2006年10月17日

社会資本整備審議会河川分科会  
河川整備基本方針検討小委員会 委員長 近藤 徹 様  
委員 各位

子守唄の里・五木を育む清流川辺川を守る県民の会  
(川辺川ダム反対 52 住民団体代表連絡先)

### 「球磨川水系河川整備基本方針の策定」に関する意見書（その7）

図1 人吉地区の現況河道の最大流下能力

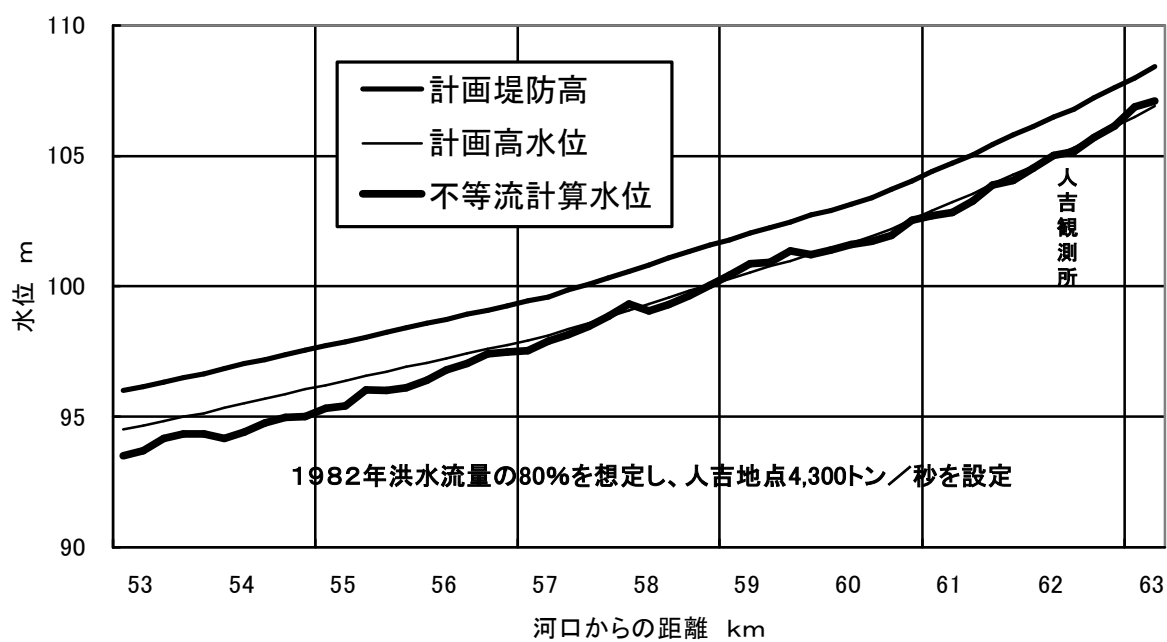
最初に現況河道(1994年河道)の流下能力を知るため、現況河道を前提として、準二次元不等流計算を行った。1995年7月洪水についての計算水位がその痕跡水位にほぼ一致するように粗度係数を定めた上で、4,300m<sup>3</sup>/秒(人吉地点)が流下した時の準二次元不等流計算を行った結果は図1のとおりで、計算水位はほぼ計画高水位以下であった。したがって、人吉地区の全区間において計画堤防高が確保されれば、現況河床高において4,300m<sup>3</sup>/秒の流下が可能であると判断される。

図2 計画河道を1982年洪水が流れたときの水位(人吉地区)

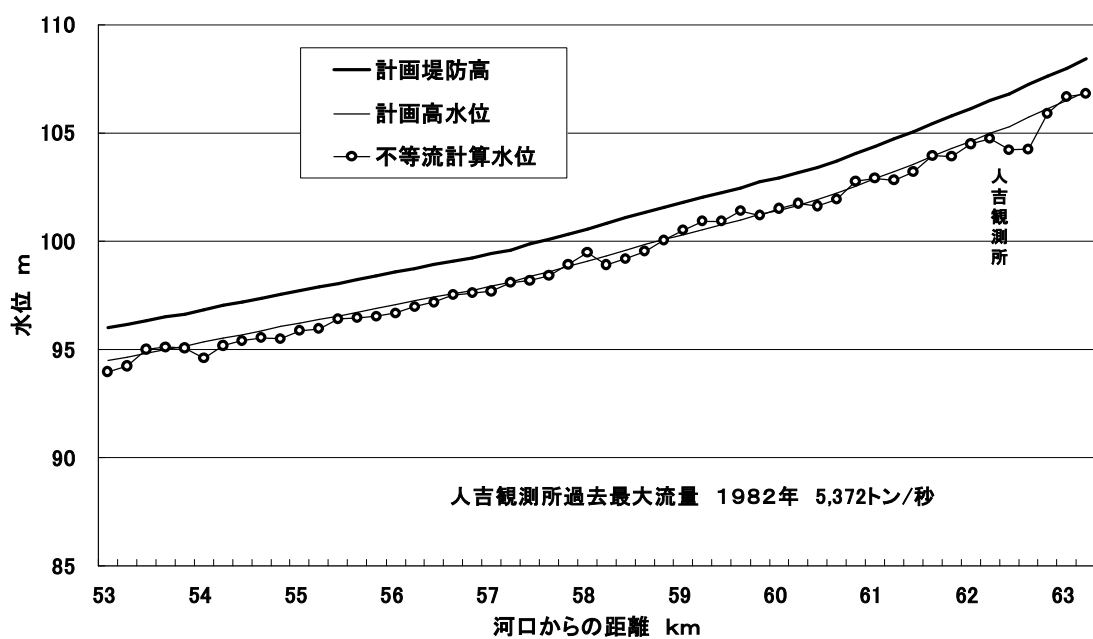
次に、国土交通省がもともと計画していた計画河道断面を前提として準二次元不等流計算を行った結果は図2のとおりで、既往最大の洪水流量約5,400m<sup>3</sup>/秒が流下した時の計算水位はほぼ計画高水位以下であった。したがって、計画河道断面を確保するように計画河床高までの河床掘削を行えば、5,400m<sup>3</sup>/秒の流下が可能であると判断される。

計画河床高までの河床掘削を行い、未整備の堤防を整備して計画堤防高を確保すれば、上記 2 (2) ①に示したとおり、5,400m<sup>3</sup>/秒の流下が可能であるから、人吉地点の計画高水流量を 5,400m<sup>3</sup>/秒とすべきである。

図3 球磨川中流部の不等流計算水位

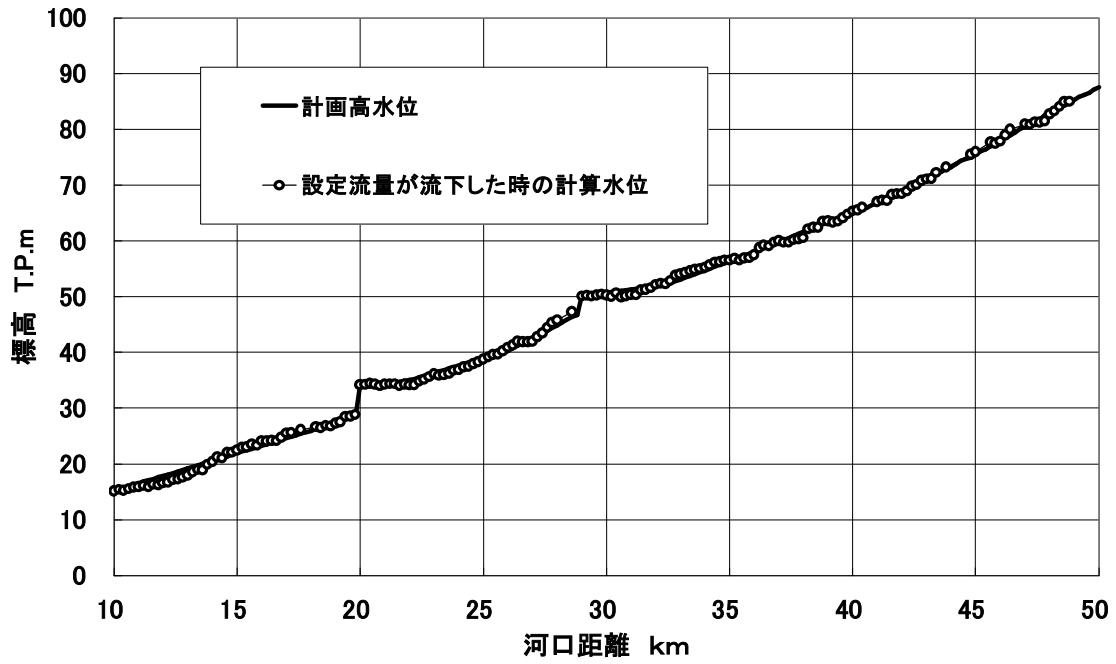
現況河道(1999年河道)を前提として不等流計算を行った結果は図3のとおりである。計算に用いた洪水流量は、既往最大の1982年7月洪水の地点別実績流量に多少の余裕を加えたもので、図4のとおりである。渡近辺では約6,300m<sup>3</sup>/秒である。この不等流計算においても1995年7月洪水の計算水位がその痕跡水位にほぼ一致するように粗度係数を定めた。

計算の結果、一部の地区で、計算水位が計画高水位を超えるところがあるが、大半の地区は計画高水位以下であった。したがって、一部の地区について別途、改善対策を講

ただし、一部の地区では図 3 で示したように渡近辺 6,300m<sup>3</sup>/秒の設定流量が流下した時の計算水位は計画高水位を最大で約 1 m 上回る。該当する集落を図 6 に示す。

上記 2 (2) ②に示したとおり、一部地点を除けば、渡近辺で 6,300m<sup>3</sup>/秒(各地点の流量設定は図 4 のとおり)の流下が可能であるので、計画高水流量を渡地点で 6,300 m<sup>3</sup>/秒とし、この流量を流下させるための対策を次に述べる。

図4 地点別の設定洪水流量

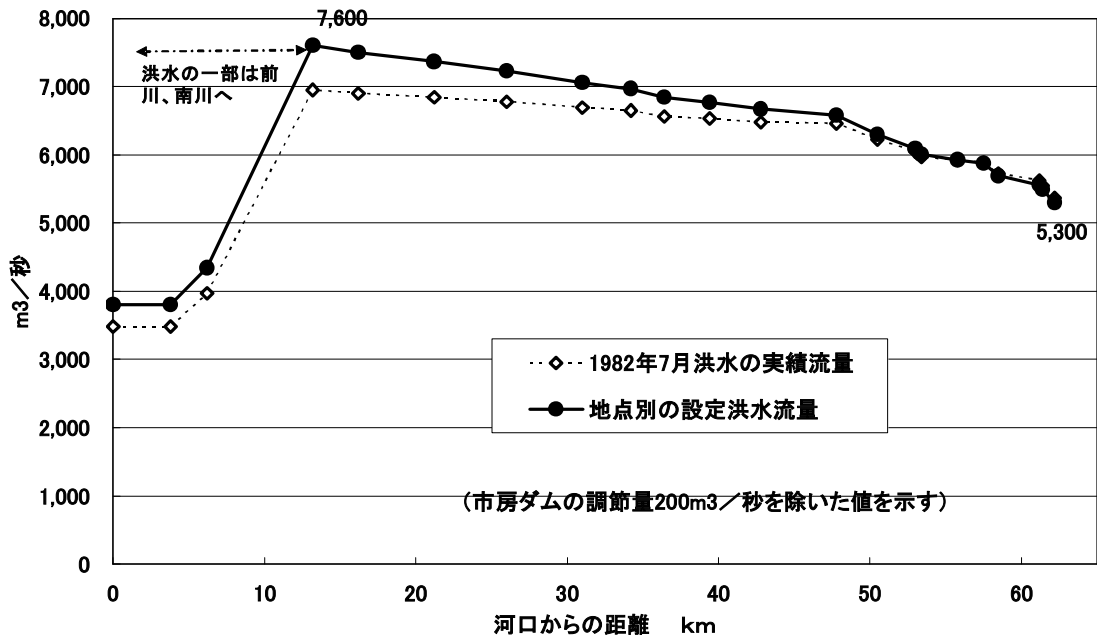
ずれば、中流部においては図 4 に示す設定流量の流下が可能と考えられる。その改善対策については 3 (2) で述べる。

図5 八代地区の準二次元不等流計算

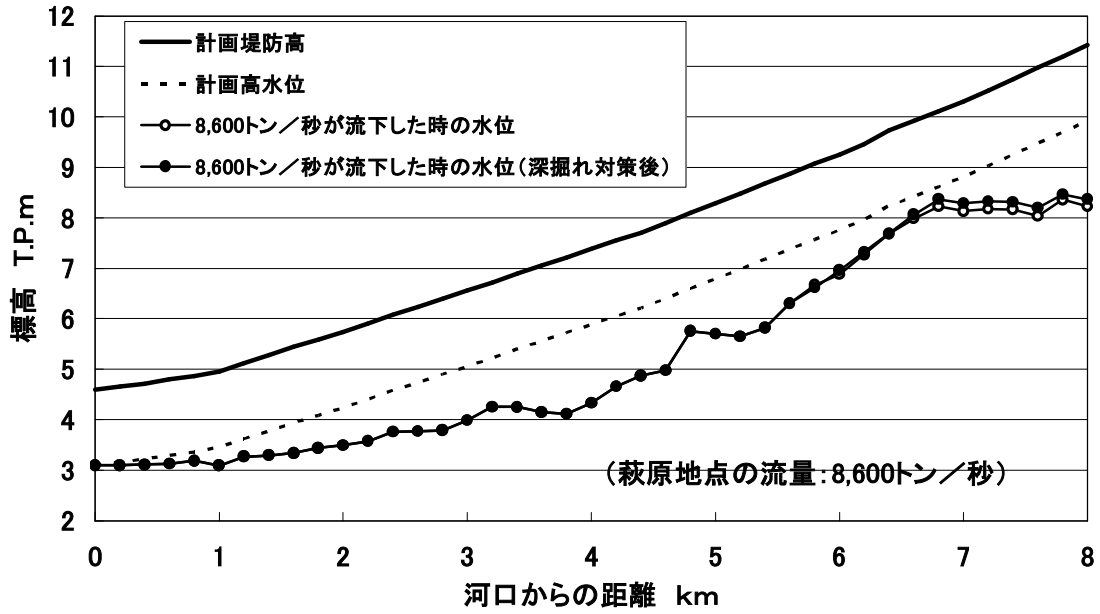
現況河道（1999 年河道）を前提として、準二次元不等流計算を行った結果は図 5 のとおりである。洪水流量は図 4 の値より大きくして、工事実施基本計画の基本高水流量から市房ダムの調節効果(国交省の数字)を差し引いた 8,600m<sup>3</sup>/秒（萩原地点）とした。この不等流計算でも 1995 年 7 月洪水についての計算水位がその痕跡水位にほぼ一致するように粗度係数を定めた。

計算の結果、8,600m<sup>3</sup>/秒が流下した時の水位は計画高水位を数十 cm 以上も下回っているので、現行計画どおり、計画堤防高を超える高さのある現況堤防の強化工事が行われれば、現況河道において 9,000m<sup>3</sup>/秒以上の洪水の流下は十分に可能と判断される。現況河道で十分な流下能力があるので、現況河道のみの計算とする。

現行計画どおりに現況堤防の強化工事を行えば、上記2(2)③に示したとおり、約9,000m<sup>3</sup>/秒の流下が可能であるから、萩原地点の計画高水流量を9,000m<sup>3</sup>/秒とすべきである。

図7 瀬戸石ダム貯水区間の計画流量流下時の計算水位 (国土交通省の報告書による)

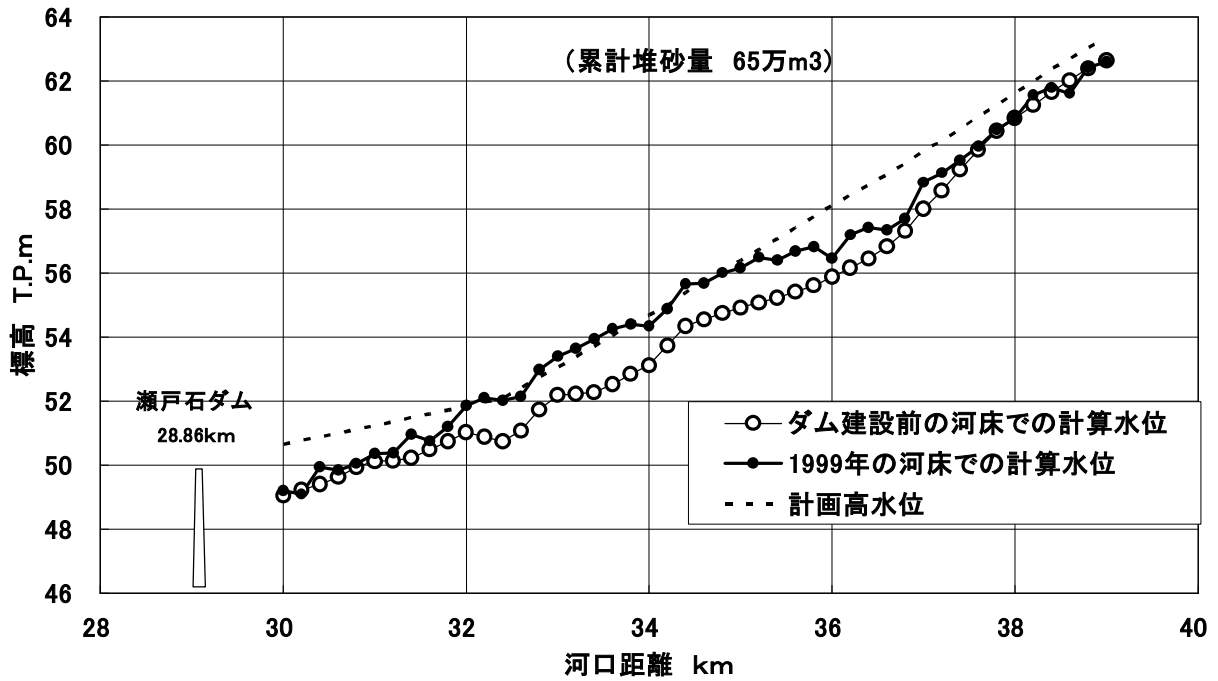
瀬戸石ダムの堆砂による洪水の水位上昇は図 7 のとおりで、その貯水区間では最大で約 2 m の上昇がある(国交省の報告書による)。そこで、荒瀬ダムと同様、ダムがもたらす様々な弊害を考慮して、瀬戸石ダムの撤去を検討する。ダムが撤去されれば、ダムの堆砂はいずれは流出する。ダム撤去が困難ならば、ダムの堆砂を定期的に除去する。堆砂による水位上昇がなくなれば、その貯水区間にある該当集落は、計画高水位の洪水に対応できる河川改修で対応することが可能となる。

図8 荒瀬ダム貯水区間の計画流量流下時の計算水位(国土交通省の報告書による)

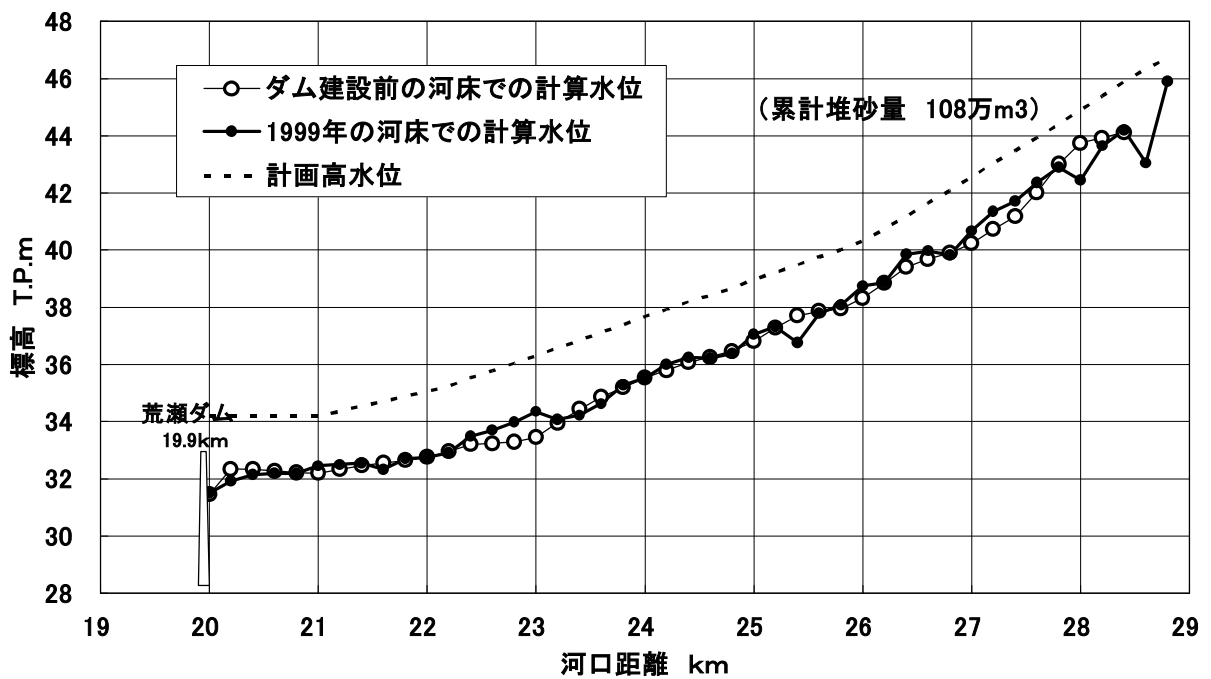
荒瀬ダムについても国交省による同様な計算結果があるが(図 8)、堆砂量が 108 万 m<sup>3</sup>もあるにもかかわらず(瀬戸石ダムは 65 万 m<sup>3</sup>)、水位上昇量がわずかである。また、

設定流量が同じなのに、全区間で計算水位が計画高水位を約2mも下回っており、計算に使用した河床データに基本的な問題があると考えられる。本来ならば、荒瀬ダムの貯水区間でも瀬戸石ダムと同様の水位上昇があるはずであるので、荒瀬ダムの撤去により、いずれはその貯水区間では堆砂による水位上昇はなくなり、貯水区間にある該当集落は現行計画どおりの河川改修で対応することが可能になると考えられる。
